玄海原子力発電所原子炉施設保安規定変更認可申請書の一部補正について

玄海原子力発電所原子炉施設保安規定変更認可申請書の別添（玄海原子力発電所原子炉施設保安規定変更前後比較表）について、下記のとおり一部補正する。

# 玄海原子力発電所原子炉施設保安規定変更案

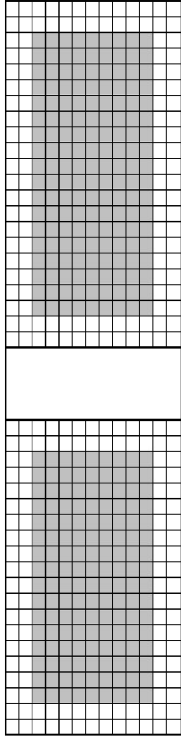
変 更 前	変 更 後	備 考																				
<p>(使用済燃料の貯蔵)</p> <p>第 96 条 技術第二課長及び保修第二課長は、使用済燃料（以下、照射済燃料を含む）を貯蔵する場合は、次の事項を遵守する。</p> <p>(1) 技術第二課長は、各号炉の使用済燃料を表 96-1 に定める使用済燃料ピットに貯蔵し、1 か月に 1 回以上、巡視点検により、貯蔵状況等に異常のないことを確認すること。また、使用済燃料ピットにおいて、水面の清浄度及び異物の混入がないこと等を確認すること。</p> <p style="text-align: center;">＜ 中 略 ＞</p> <p>(10) 技術第二課長は、使用済燃料ピット内の燃料の配置変更を行う場合は、図 93-1 に示す臨界が防止できることをあらかじめ確認している条件（燃料タイプ、ウラン燃料の燃焼度、ウラン燃料の初期濃縮度及び配置）に基づき収納することと、実効増倍率が不確定性を含めて 0.98 以下となること（3 号炉のみ）。</p> <p>(11) 保修第二課長は、使用済燃料ピット内の燃料の移動に当たっては、誤配置を防止する措置を講じること（3 号炉のみ）。</p> <p>2 技術第二課長は、第 1 項(10)の燃料移動に関する実施計画を作成し、原子炉主任技術者の確認を得て、所長の承認を得る。</p> <p style="text-align: center;">表 96-1</p> <table border="1" style="margin-left: auto; margin-right: auto;"> <thead> <tr> <th>各号炉の使用済燃料</th> <th>貯蔵可能な使用済燃料ピット</th> </tr> </thead> <tbody> <tr> <td>1 号炉</td> <td>1 号炉<sup>※1</sup>、4 号炉</td> </tr> <tr> <td>2 号炉</td> <td>2 号炉<sup>※1</sup>、4 号炉</td> </tr> <tr> <td>3 号炉</td> <td>3 号炉</td> </tr> <tr> <td>4 号炉</td> <td>4 号炉</td> </tr> </tbody> </table> <p>※1：1 号炉及び 2 号炉使用済燃料ピットへは、第 2 編第 27 条にて実施</p>	各号炉の使用済燃料	貯蔵可能な使用済燃料ピット	1 号炉	1 号炉 <sup>※1</sup> 、4 号炉	2 号炉	2 号炉 <sup>※1</sup> 、4 号炉	3 号炉	3 号炉	4 号炉	4 号炉	<p>(使用済燃料の貯蔵)</p> <p>第 96 条 技術第二課長及び保修第二課長は、使用済燃料（以下、照射済燃料を含む）を貯蔵する場合は、次の事項を遵守する。</p> <p>(1) 技術第二課長は、各号炉の使用済燃料を表 96-1 に定める使用済燃料ピットに貯蔵し、1 か月に 1 回以上、巡視点検により、貯蔵状況等に異常のないことを確認すること。また、使用済燃料ピットにおいて、水面の清浄度及び異物の混入がないこと等を確認すること。</p> <p style="text-align: center;">＜ 中 略 ＞</p> <p>(10) 技術第二課長は、使用済燃料ピット内の燃料の配置変更を行う場合は、図 93-1 に示す臨界が防止できることをあらかじめ確認している条件（燃料タイプ及び配置）に基づき収納することと、実効増倍率が不確定性を含めて 0.98 以下となることを確認し、管理すること（3 号炉のみ）。</p> <p>(11) 保修第二課長は、ウラン・プルトニウム混合酸化物燃料の貯蔵に際し、使用済燃料ピット内の誤配置を防止する措置を講じること（3 号炉のみ）。</p> <p>2 技術第二課長は、第 1 項(10)の燃料移動に関する実施計画を作成し、原子炉主任技術者の確認を得て、所長の承認を得る。</p> <p style="text-align: center;">表 96-1</p> <table border="1" style="margin-left: auto; margin-right: auto;"> <thead> <tr> <th>各号炉の使用済燃料</th> <th>貯蔵可能な使用済燃料ピット</th> </tr> </thead> <tbody> <tr> <td>1 号炉</td> <td>1 号炉<sup>※1</sup>、4 号炉</td> </tr> <tr> <td>2 号炉</td> <td>2 号炉<sup>※1</sup>、4 号炉</td> </tr> <tr> <td>3 号炉</td> <td>3 号炉</td> </tr> <tr> <td>4 号炉</td> <td>3 号炉、4 号炉</td> </tr> </tbody> </table> <p>※1：1 号炉及び 2 号炉使用済燃料ピットへの貯蔵については、第 2 編第 27 条にて実施</p>	各号炉の使用済燃料	貯蔵可能な使用済燃料ピット	1 号炉	1 号炉 <sup>※1</sup> 、4 号炉	2 号炉	2 号炉 <sup>※1</sup> 、4 号炉	3 号炉	3 号炉	4 号炉	3 号炉、4 号炉	<ul style="list-style-type: none"> <li>・ 3 号炉使用済燃料貯蔵設備増強工事に伴う変更</li> <li>・ 記載の適正化に伴う変更（記載内容の明確化）</li> </ul> <ul style="list-style-type: none"> <li>・ 3 号炉使用済燃料貯蔵設備増強工事に伴う変更</li> </ul>

各号炉の使用済燃料	貯蔵可能な使用済燃料ピット																					
1 号炉	1 号炉 <sup>※1</sup> 、4 号炉																					
2 号炉	2 号炉 <sup>※1</sup> 、4 号炉																					
3 号炉	3 号炉																					
4 号炉	4 号炉																					
各号炉の使用済燃料	貯蔵可能な使用済燃料ピット																					
1 号炉	1 号炉 <sup>※1</sup> 、4 号炉																					
2 号炉	2 号炉 <sup>※1</sup> 、4 号炉																					
3 号炉	3 号炉																					
4 号炉	3 号炉、4 号炉
